リコール情報：ニンジャ 250R・KLX250・D-TRACKER X

(2017年7月3日届出)

リコール届出番号	4072	リコール開始日	平成29年7月3日
不具合の部位(部品名)	燃料装置(燃料ポンプ)		
基準不適合状態にあると認める構造、装置又は性能の状況及びその原因	燃料ポンプにおいて、バッテリーから供給される電圧の変動と、燃料ポンプの製造バラツキにより、内部部品が早期に摩耗することがある。そのため、そのままの状態で使用を続けると、摩耗が進行し、燃料ポンプが作動不良となり、エンジンが始動できなくなるおそれがある。		
改善措置の内容	全車両、燃料ポンプを対策品に交換する。		
発見の動機	市場からの情報による。		
自動車使用者及び自動車分解整備事業者に周知させるための措置	・ 使用者:ダイレクトメールで通知する。 ・ 自動車分解整備事業者:日整連発行の機関誌に掲載する。

改善箇所説明図 3

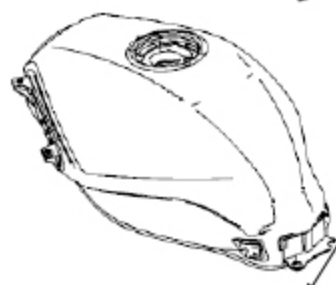
燃料ポンプにおいて、バッテリーから供給される電圧の変動と、燃料ポンプの製造バラツキにより、内部部品が早期に摩耗することがある。そのため、そのままの状態で使用が続けると、摩耗が進行し、燃料ポンプが作動不良となり、エンジンが始動できなくなるおそれがある。

全車両、燃料ポンプを対策品に交換する。

識別：タンク後方上面に識別ペイントを追加する。
